**VIA ROMA srl**

PROGETTO PER LA REALIZZAZIONE DELLE OPERE DELLA  
VIABILITA DI COLLEGAMENTO TRA LA VIA  
BELLOSGUARDO E LA VIA ROMA (LOTTO 1 VIA ROMA –  
VIA DEL MATTATOIO) A CORREDO DI INTERVENTO PER  
LA REALIZZAZIONE DI EDIFICIO COMMERCIALE,

**NOTA INTEGRATIVA**

Pratica edilizia E/2018/562  
Richiesta del 09.08.2018 Settore IV-Gestione del Territorio-  
Servizio 13 Pianificazione Territoriale

**Figura 1** – ESTRATTO MAPPE DI PERICOLOSITA' PGRA

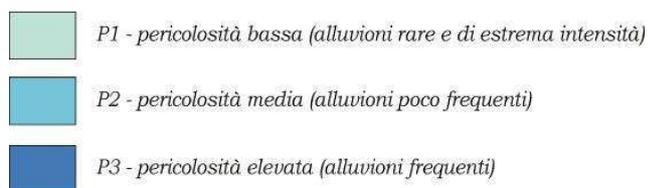
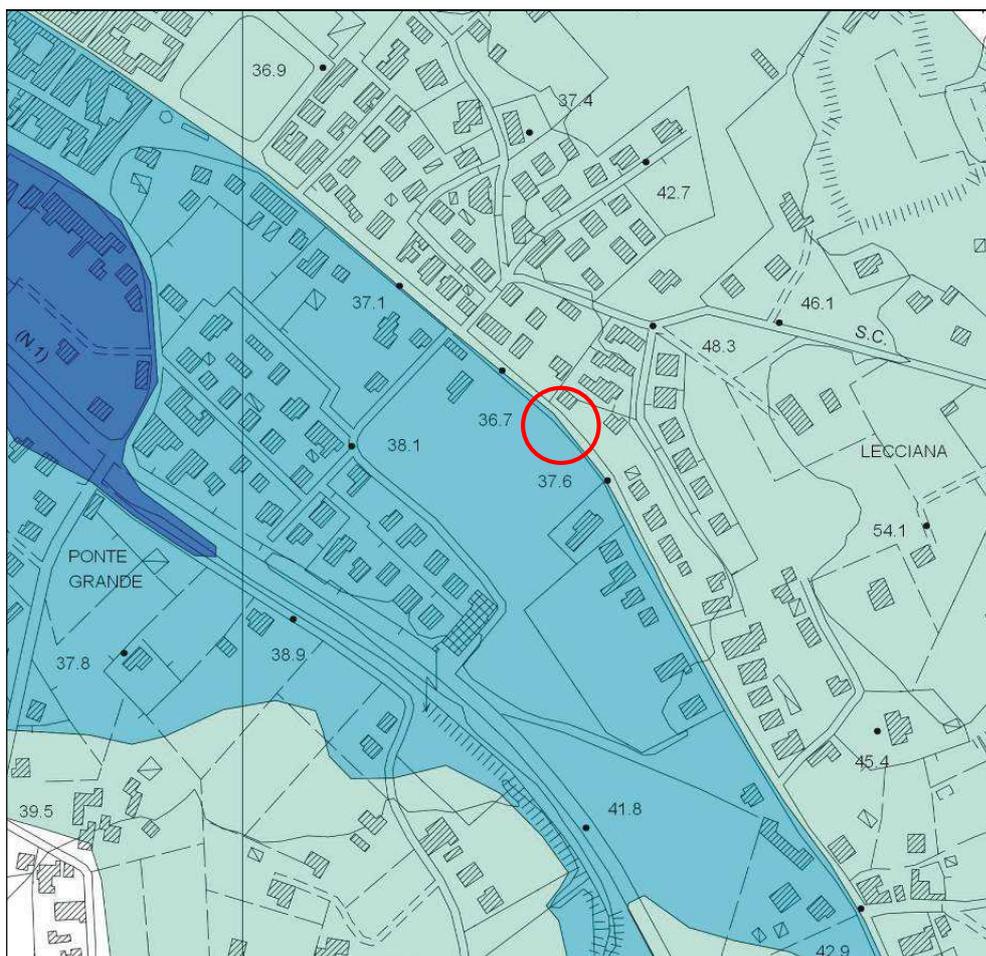
In riferimento alle MAPPE DI PERICOLOSITA' (vd. Figura 1) allegate al Piano di Gestione del Rischio di Alluvioni del distretto idrografico Appennino settentrionale il sito in oggetto è perimetrato nello scenario di pericolosità media (P2) – alluvioni poco frequenti.
